**Artikel:** Le problème des abattoirs de Genève  
**Autor:** [s.n.]  
**DOI:** <https://doi.org/10.5169/seals-49982>

## Le problème des abattoirs de Genève.

#### Extrait du rapport du jury relatif au concours pour les Abattoirs de Genève.

Projet « Morituri te salutant », classé au 1<sup>er</sup> rang.

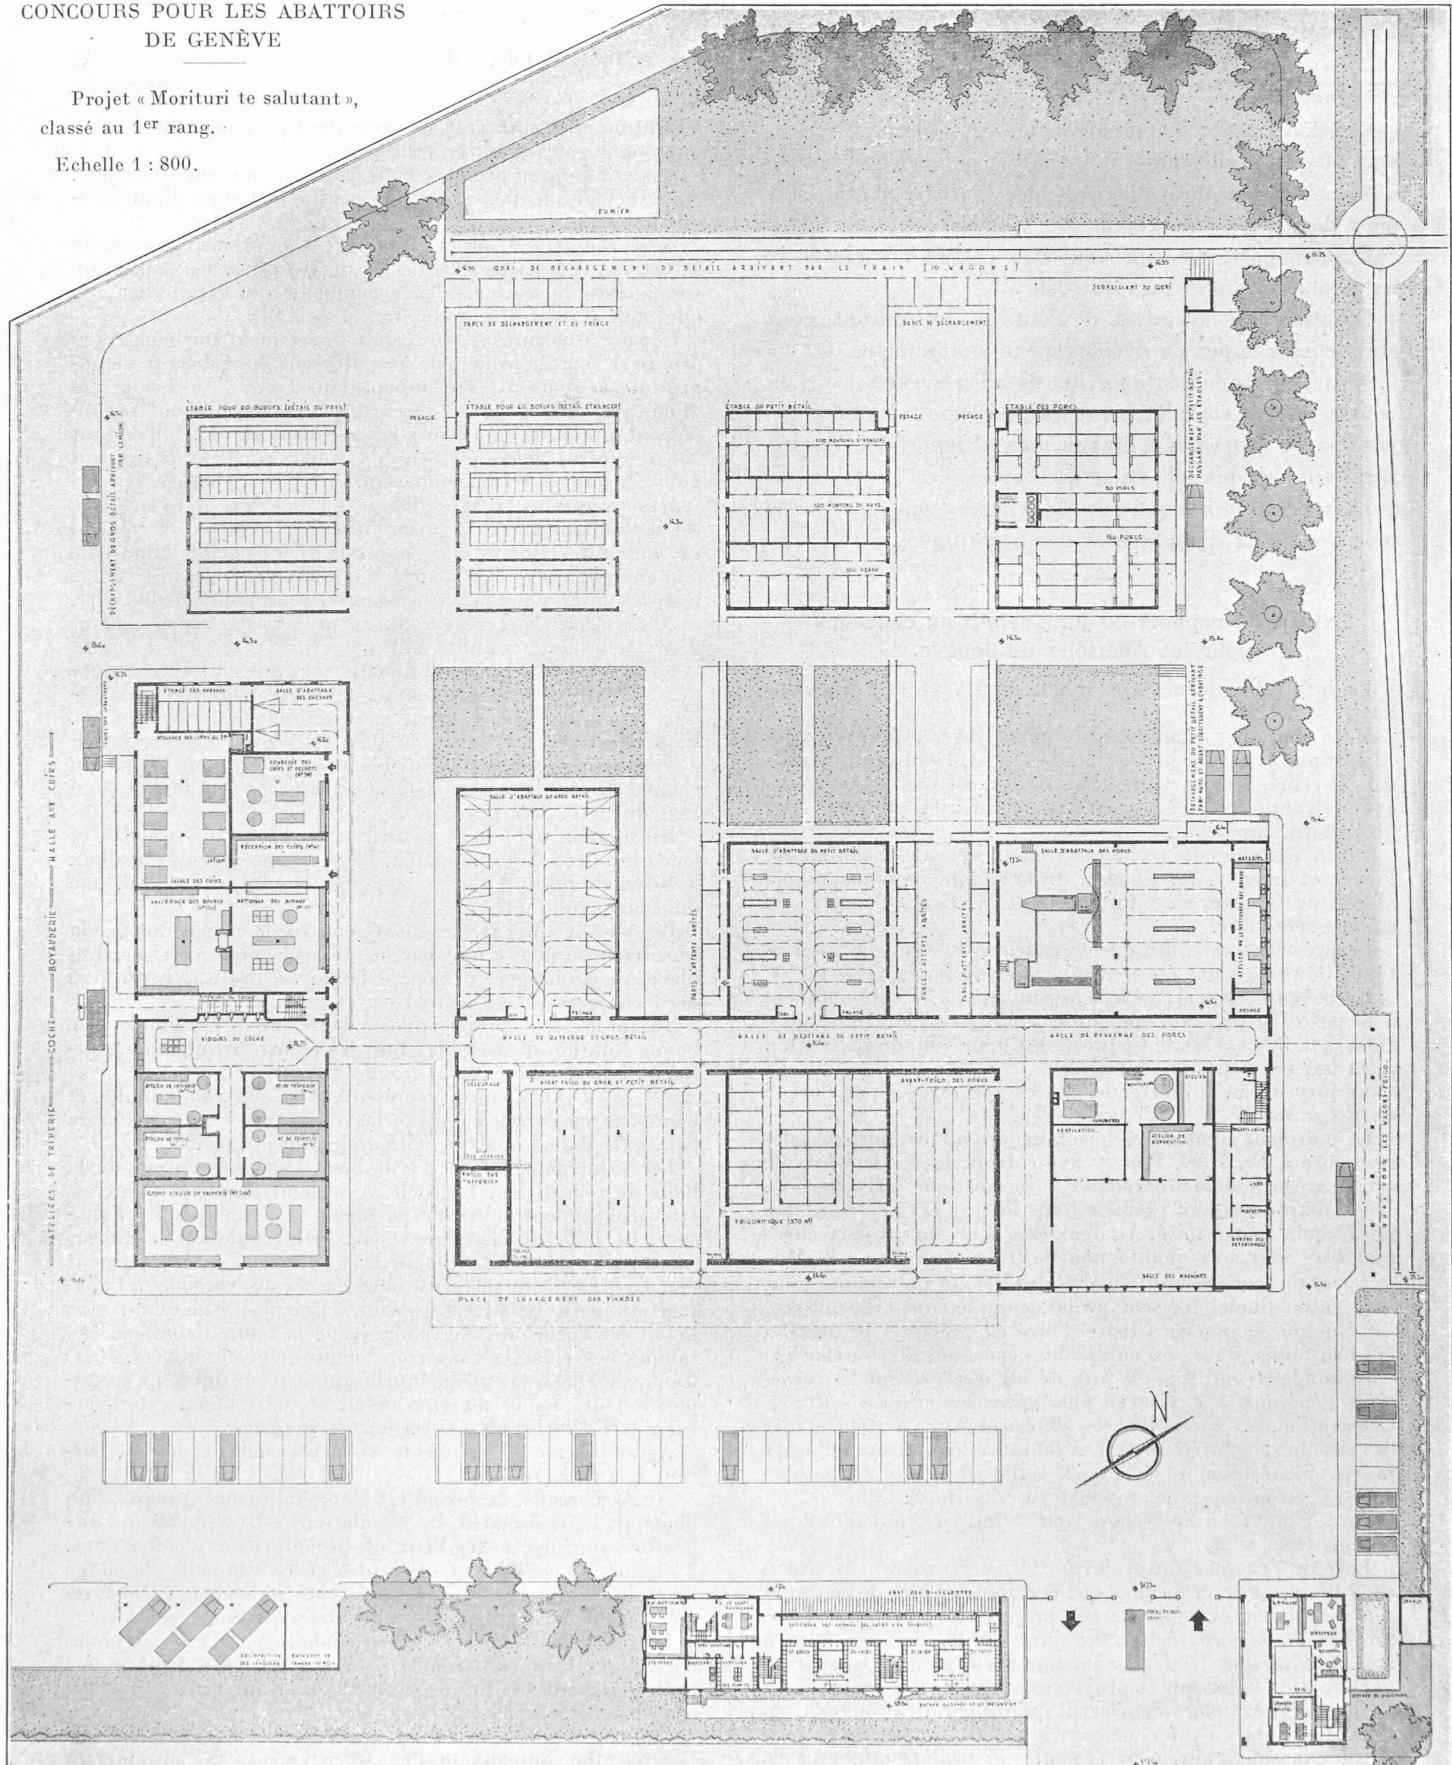
N° 9. *Morituri Te Salutant*. Ce projet est simple, clair et aéré. (Reproduction, page 44.)

Les relations entre les différents services sont bien ordonnées. L'entrée est judicieusement placée quant à son caractère fonctionnel. L'éclairage et l'aération sont favorables. L'architecture est soignée, le cube est réduit. La circulation des camions présente l'inconvénient de passer sous la voie du chemin de fer. Les camions n'ont pas accès à la halle d'abatage du petit bétail.

Les détails manquent pour la manœuvre des wagons et leur conduite à la désinfection. Le projet ne prévoit pas deux halles de resserre. Celle qui est prévue offre, il est vrai, une dimension suffisante.

Les panses doivent être menées au coche en passant par la resserre, ce qui est une lacune, mais facile à corriger. Les places de déchargement sont exigües. La protection du quai de déchargement est heureuse.

Tel qu'il est, ce projet apporte, sous une forme simple, une bonne solution d'ensemble, dont les points critiquables pourraient être améliorés sans grande difficulté.

Projet « Toro », classé en 2<sup>e</sup> rang.

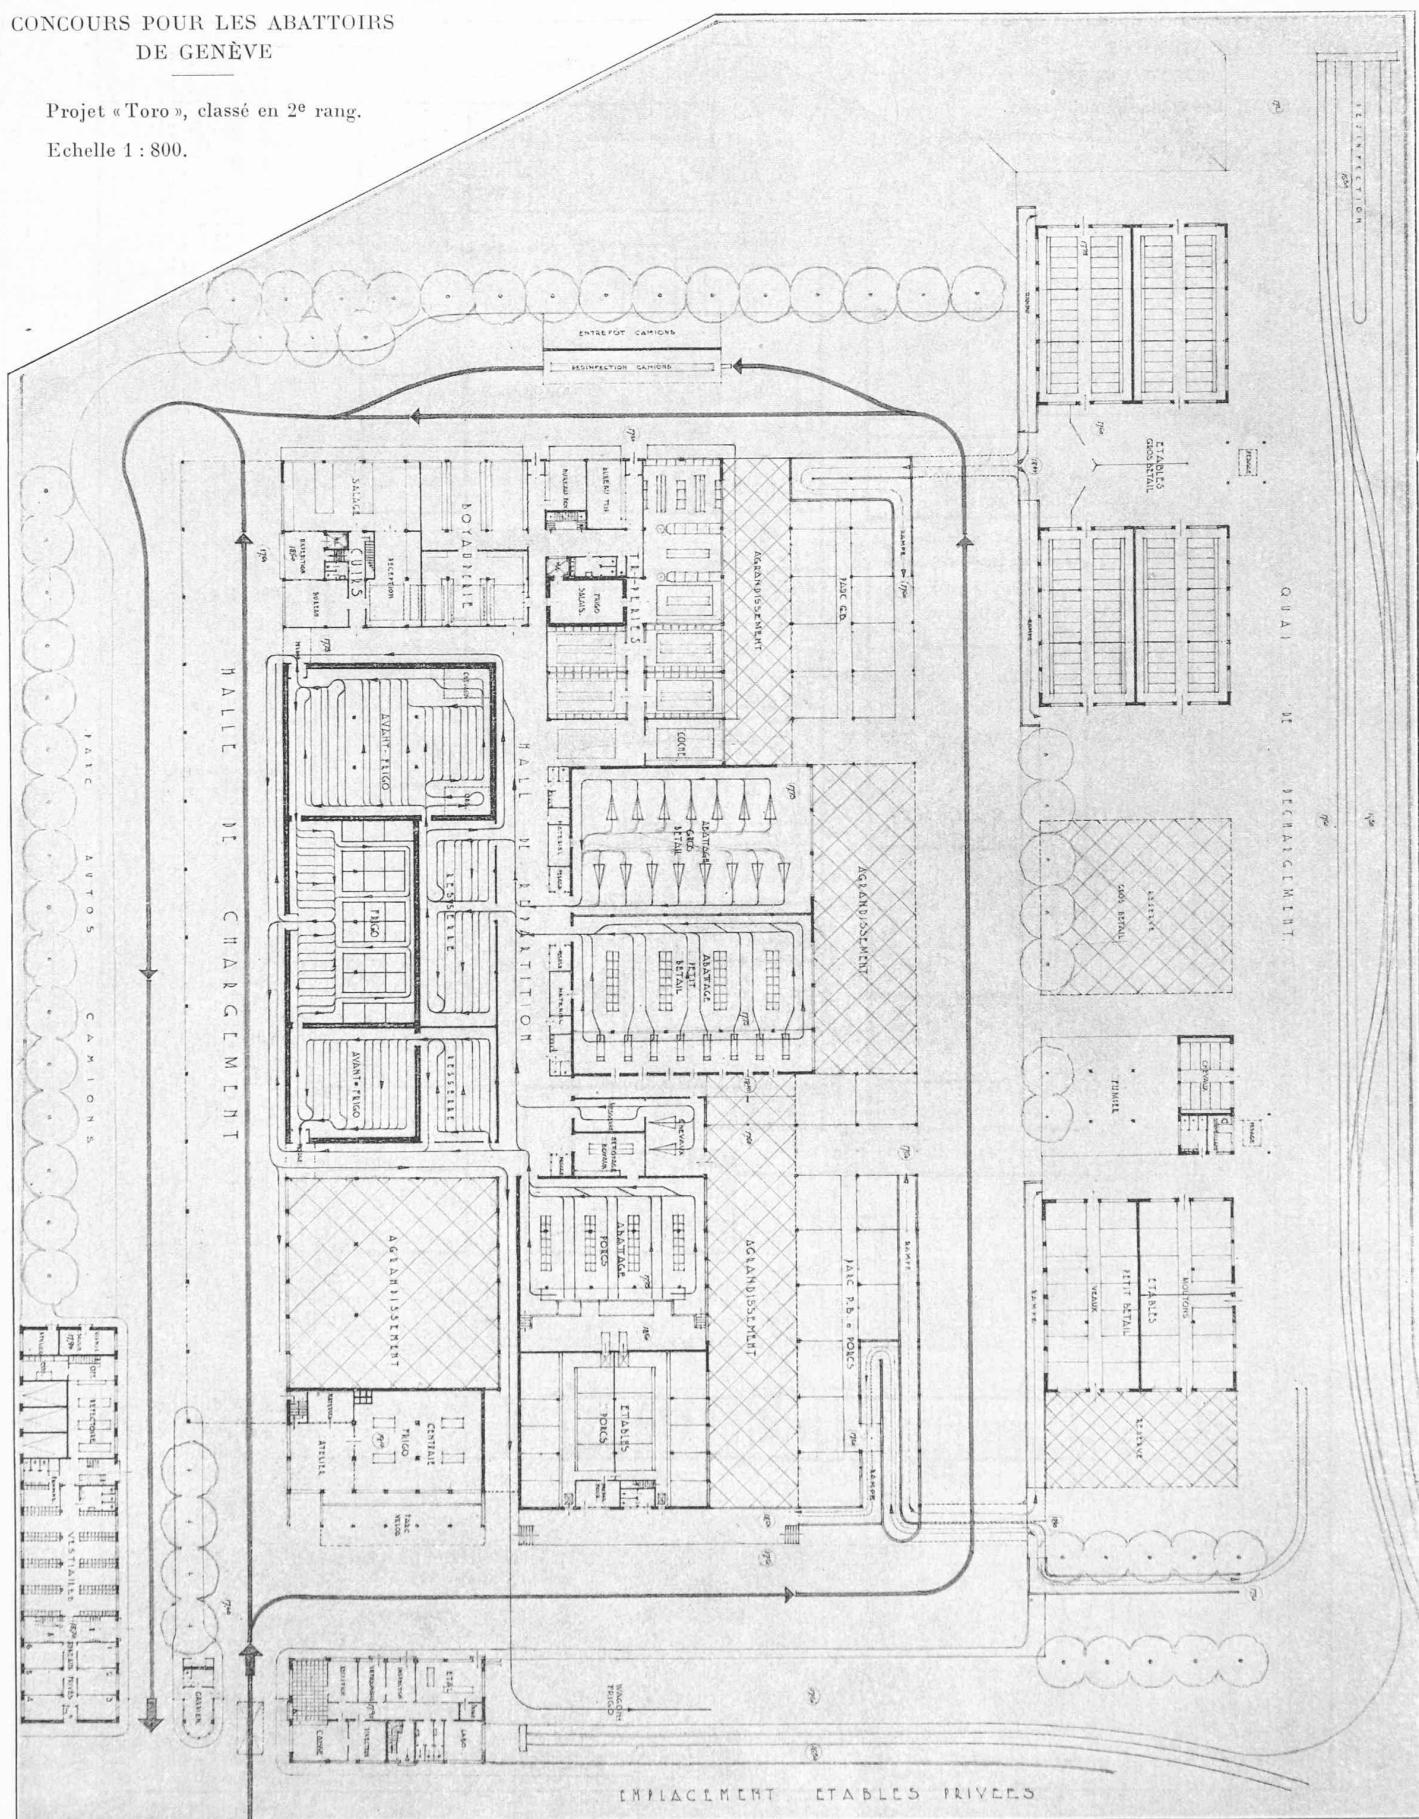
N° 18. *Toro*. Ce projet présente des solutions simples et heureuses en ce qui concerne la voie ferrée et la circulation par route dans l'abattoir. (Reproduction, page 45.)

Les principaux services sont bien distribués autour de la halle de répartition. Le coche a de bons accès mais devrait être déplacé pour ouvrir un passage au long de la halle d'abatage. La halle de chargement couverte est de bonne dimension et offre une relation facile avec l'entrée. Le déchargement des porcs par camions est aisément et l'accès des camions à l'abatage du petit bétail est possible. Une des étables du gros bétail est beaucoup trop éloignée de la halle d'abatage. Les rampes souterraines sont trop longues et compliquées. Pour les porcs, elles sont même inutilisables en pratique. La juxtaposition des halles du gros bétail et petit bétail est défectueuse ; l'aération de ces locaux en souffrira.

Agrandissements suffisants et heureusement conçus surtout quant au frigo.

Projet « Aquilos », classé en 3<sup>e</sup> rang.

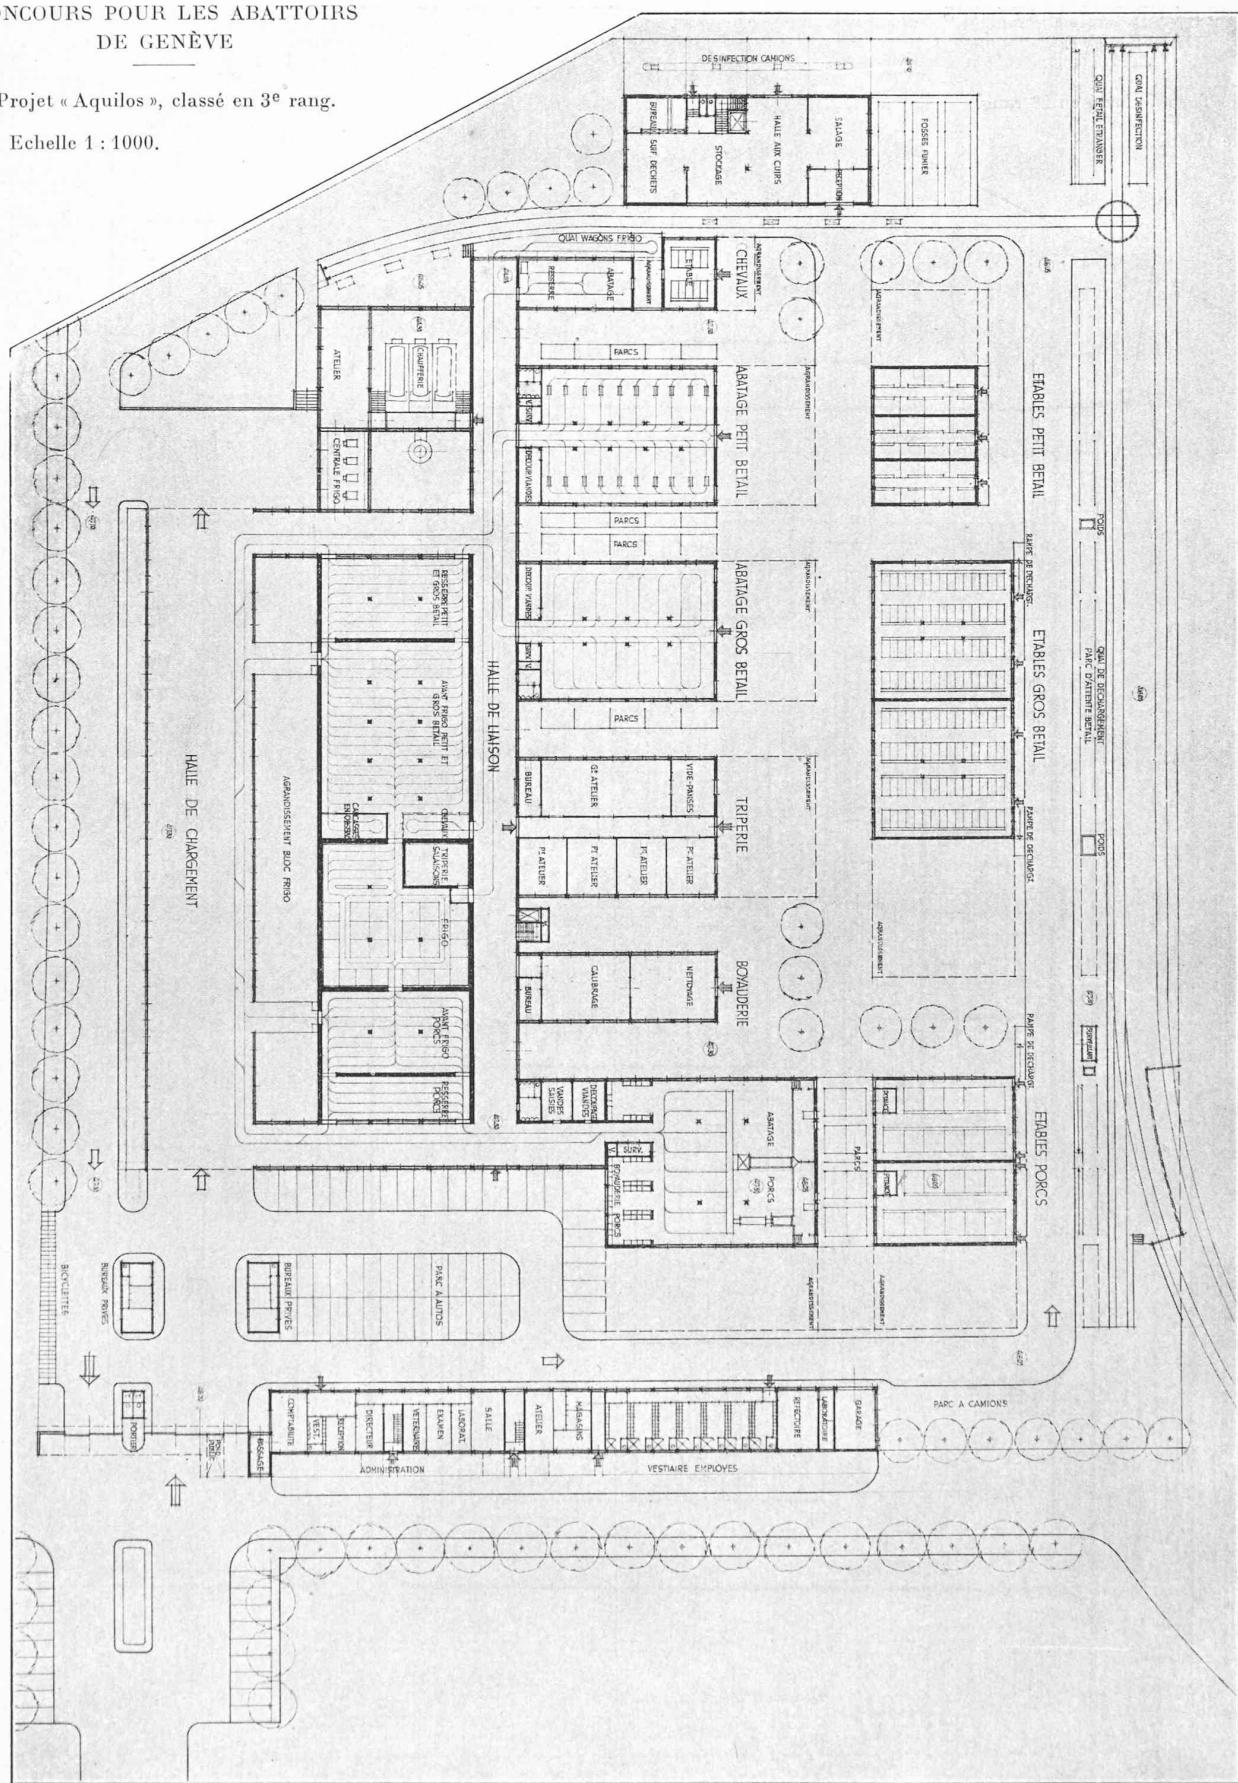
No 24. *Aquilos*. Le regroupement des services et les relations entre eux sont bien déterminés. (Reproduction, page 46).

Les voies d'accès sont bonnes et la séparation des circulations propre et sale est bien étudiée, sauf pour les parcs de stationnement. Toutefois le croisement entre le parcours des camions et le trajet du bétail du quai aux étables est critiquable. En outre, la largeur de cette voie est insuffisante pour que les camions y stationnent au décharge sans l'obstruer. Cette voie pourrait avantageusement être reportée entre les étables et les halles d'abatage, ce qui rendrait, au surplus, possible l'accès des camions à la halle d'abatage du petit bétail, qui n'est pas prévu par l'auteur.

L'avant-frigo et la resserre sont trop vastes. L'agrandissement du frigo et avant-frigo est inadmissible sous la forme prévue. Une halle fermée pour l'enlèvement des viandes n'est pas désirable.

Le cube total de ce projet est très élevé.

Projet « Circuits », classé en 4<sup>e</sup> rang.

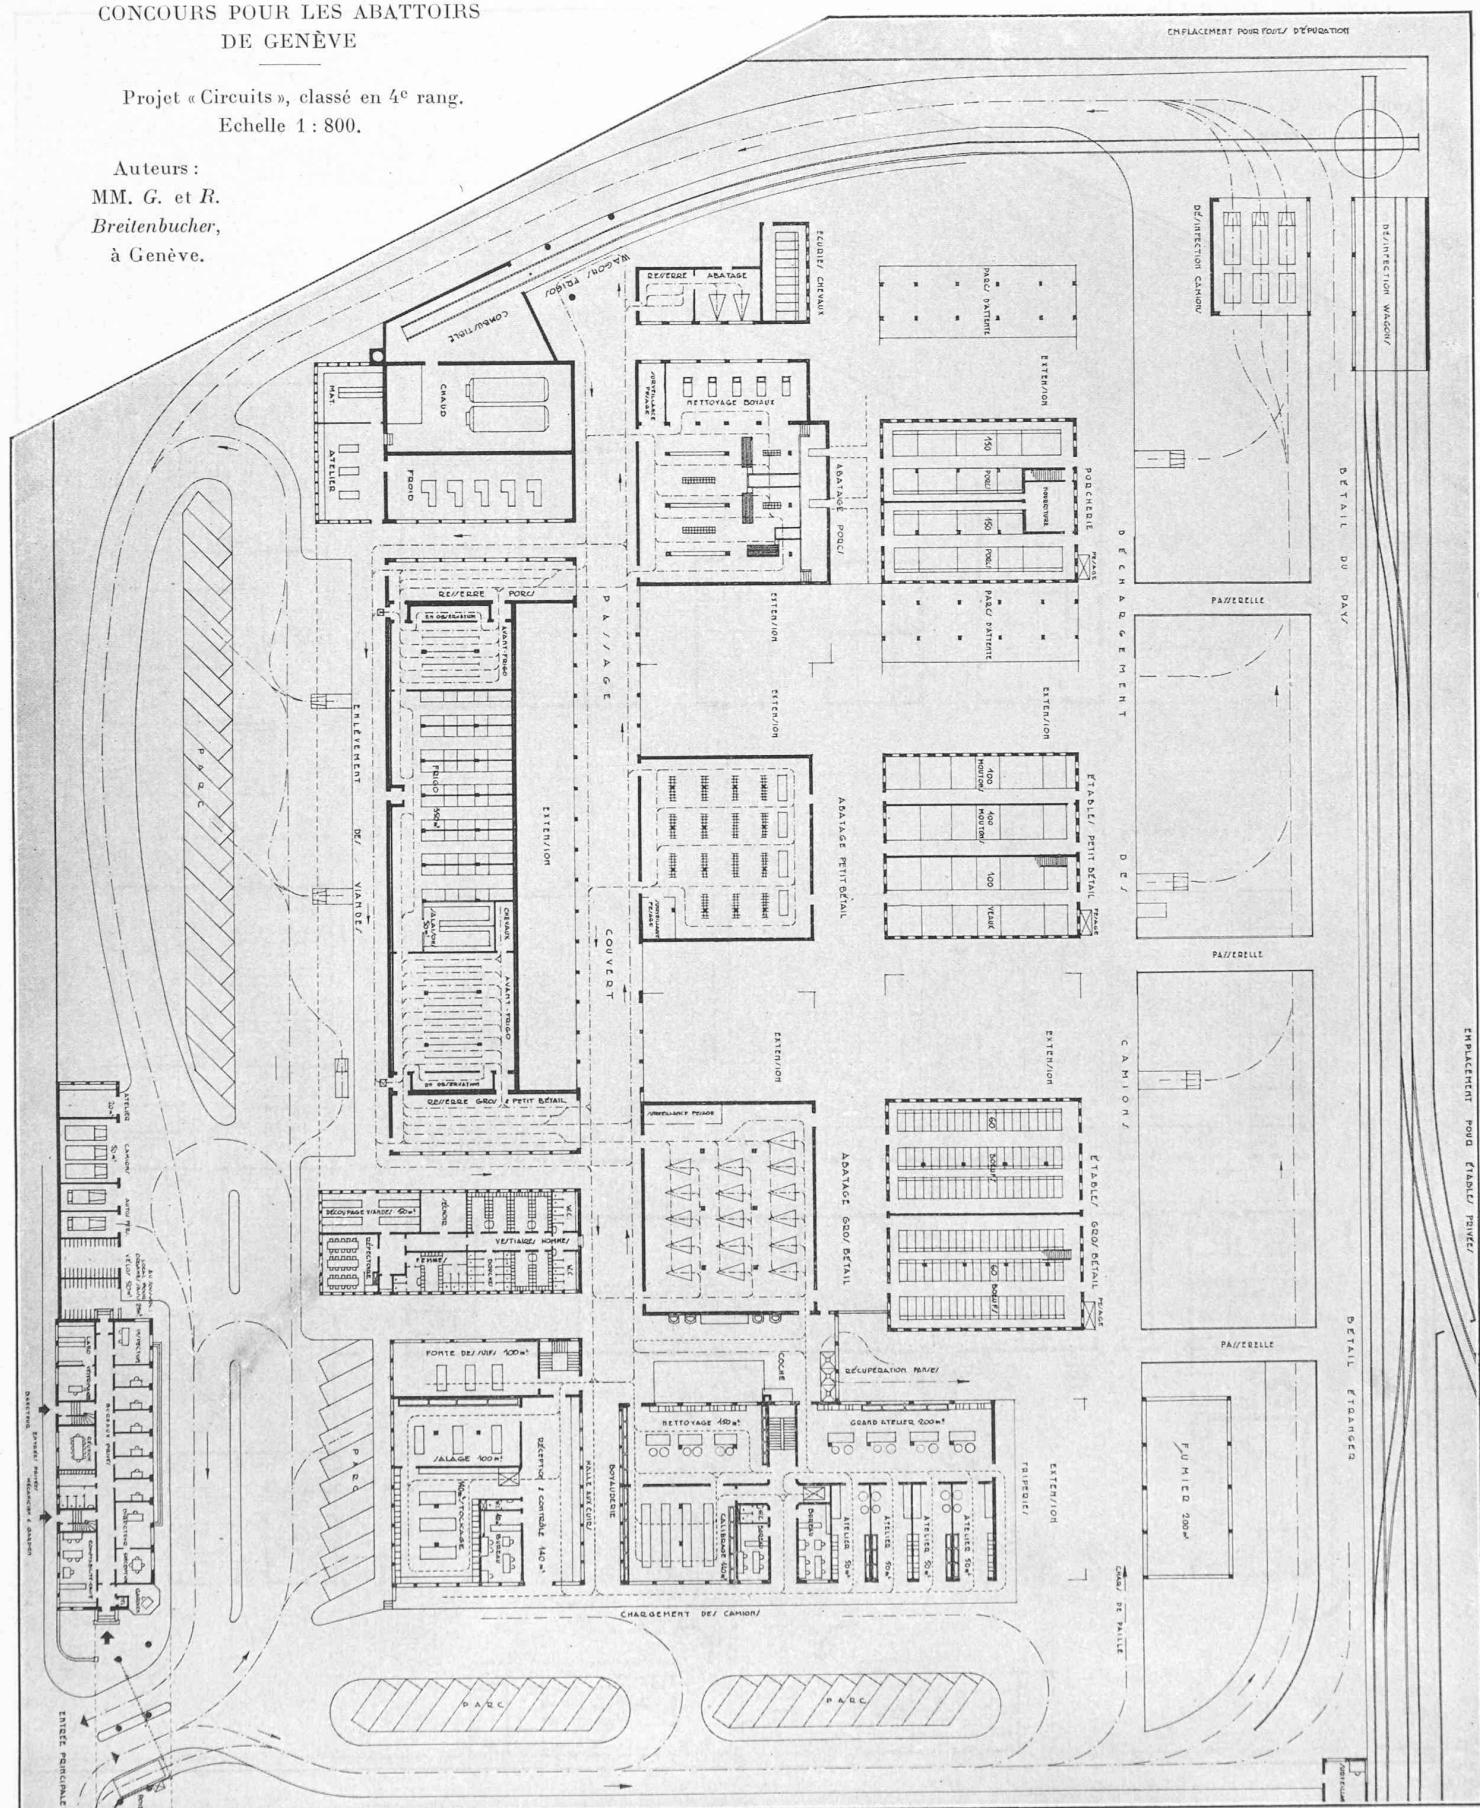
N° 23. *Circuits*. Le projet est bien adapté aux travaux d'un abattoir. Le croisement des circulations est évité par une disposition ingénieuse des lieux de déchargement des camions. Toutefois les camions ne peuvent accéder à la halle d'abatage du petit bétail. Un parc à autos, côté sud-est, est fâcheusement placé sur le parcours sale. (Reproduction, page 47.)

Les relations entre les étables, l'abatage, la resserre et les frigos sont bien réalisées. Le coche, sorti de la triperie, est judicieusement étudié. Les extensions, sauf celles du frigo, sont bien comprises.

Par contre, l'emplacement de la halle aux cuirs, près de l'entrée, des bureaux et des appartements est absolument inacceptable.

Le chargement des tripes sur le parcours sale est une faute. La halle d'abatage du gros bétail est trop courte eu égard à l'équipement proposé. L'architecture est faible, par contre le cube total est réduit.
